CUERPO DE INGENIEROS DEL EJÉRCITO

Oficio No. 100937-C.E.E-14.
Quito mayo 18, de 2010

Asunto: Contestando impugnación.

1. El 15 de marzo de 2010 se publicó a través del portal compras públicas el proceso de licitación No. LICO-CEE-001-2010, para la "Contratación de la iluminación vial del puente Bahía sobre el estuario del río Chone ubicado en la provincia de Manabí".

En el refractor:

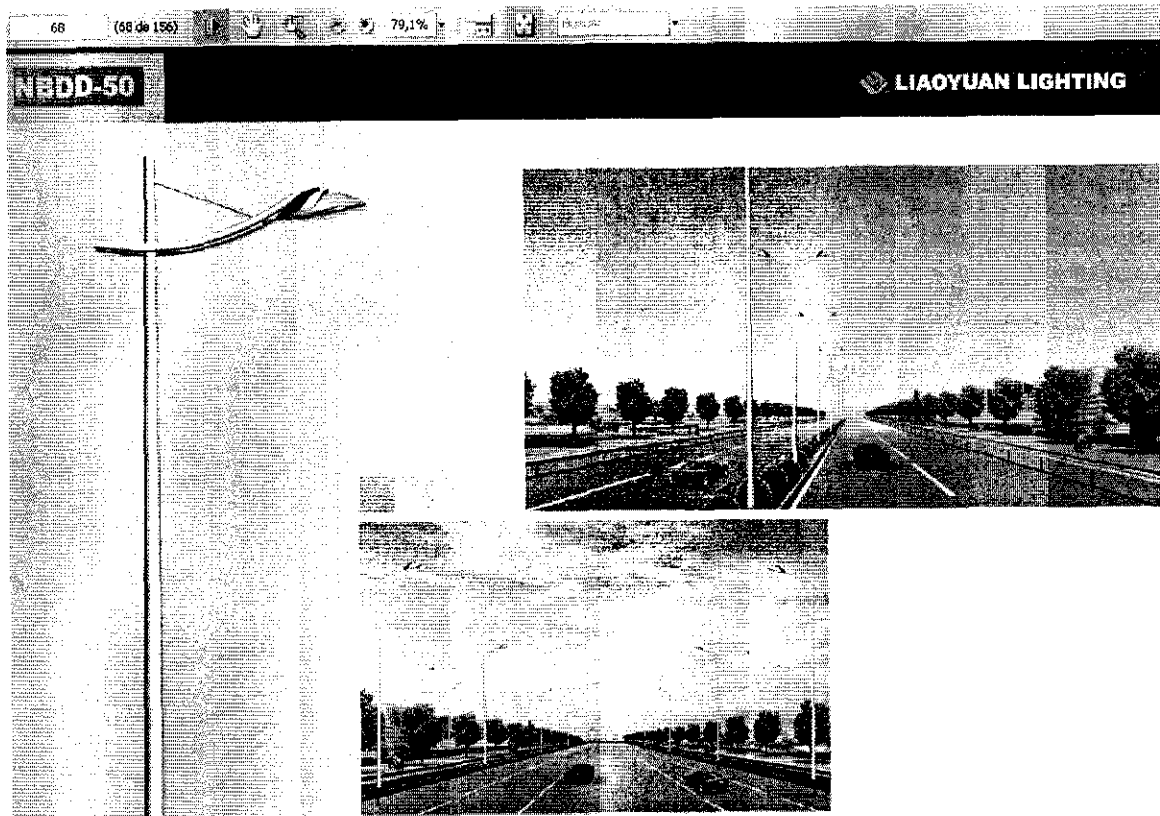
Observaciones al rubro N°13 y al rubro N°14

El oferente manifiesta que las características técnicas constan en la página 68 del catálogo de Liaoyuan Lighting.

- En la foja 68 de la oferta original consta: Convenio para la obtención del certificado de conformidad con sello de calidad INEN ELECTROCABLES, diferente a lo manifestado por el oferente; en consecuencia no se puede verificar las características técnicas del refractor.
- En la foja 68 de la oferta convalidada consta: El proceso. "Primero comprobar si el cliente conoce la legislación medio ambiental y si cuenta con la certificación ISO 14001 o programa de sostenibilidad", diferente a lo manifestado por el oferente; en consecuencia no se puede verificar las características técnicas del refractor.
- En la foja 68 del CD adjunto a la oferta original consta: Imagen de una luminaria, diferente a lo manifestado por el oferente; en consecuencia no se puede verificar las características técnicas del refractor.
